改善箇所説明図

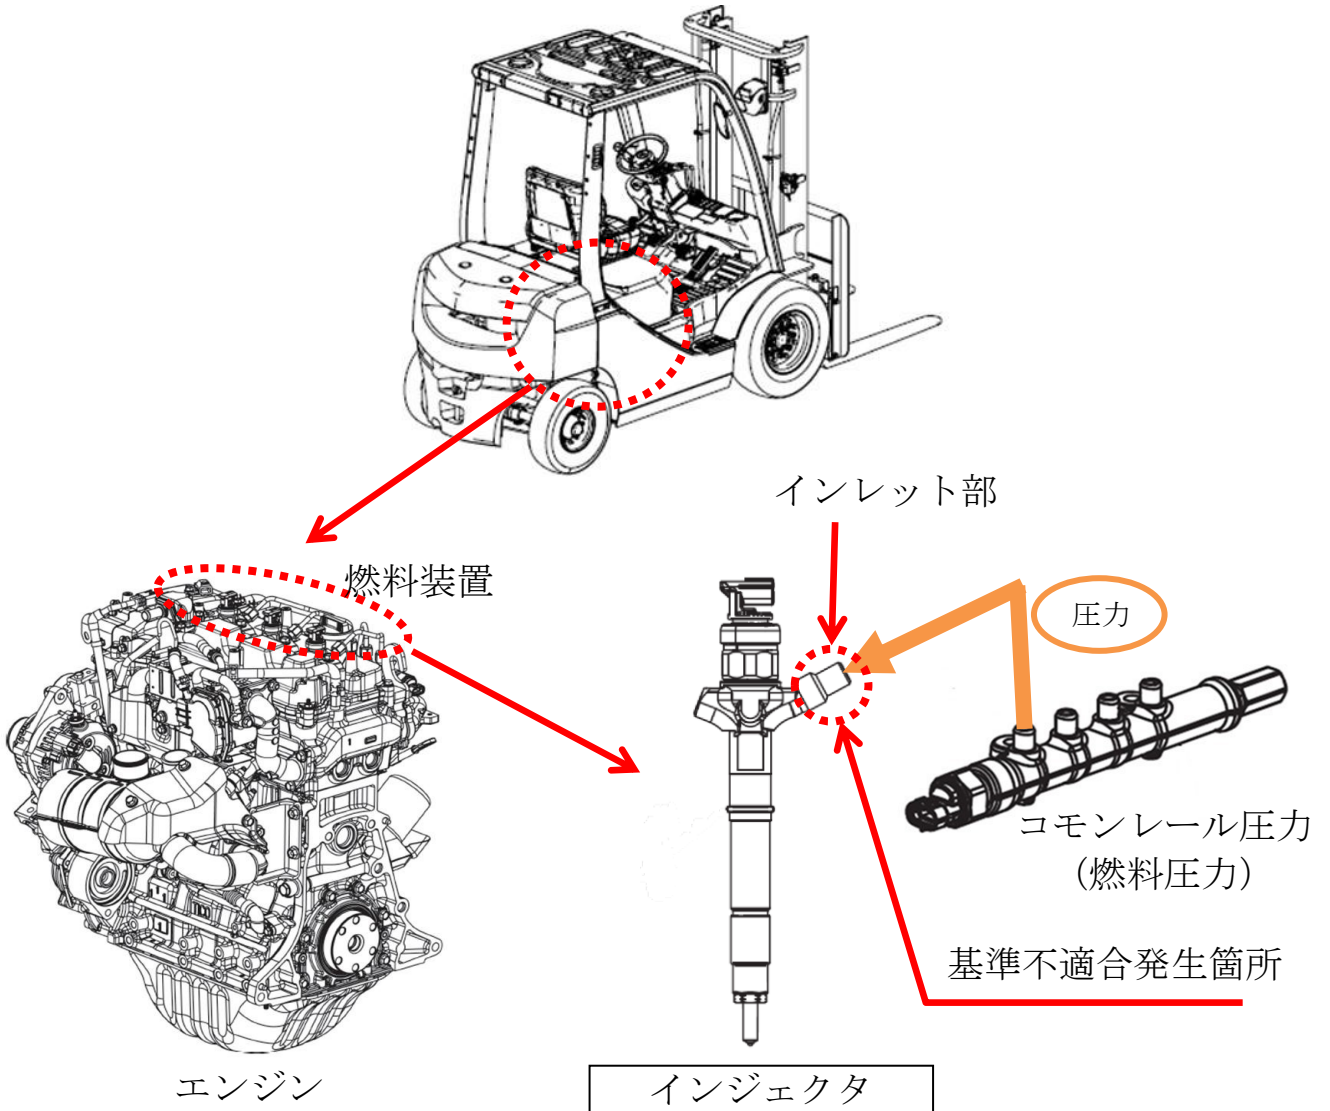
エンジン式フォークリフトの燃料装置において、インジェクタ本体成型時の条件管理が不適切なため、強度が不足しているものがある。そのため、コモンレール圧力（燃料圧力）の繰り返しによりインジェクタのインレット部に亀裂が発生し、燃料漏れに至るおそれがある。

全車両、インジェクタを良品に交換する。
